2022 年 5 月

尊敬的客户

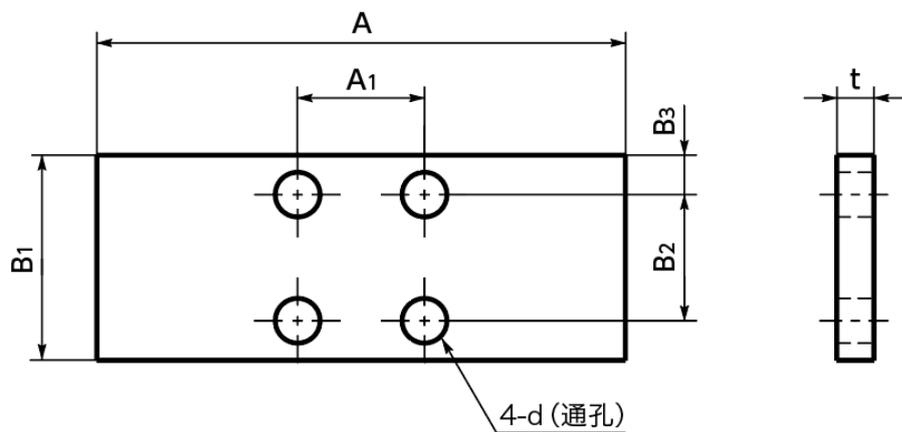
在替代品中变更部分尺寸。  
涉及产品的安装、性能部分及钳制器与导轨的配对组合无变更。  
尺寸变更部位请参阅下述内容。
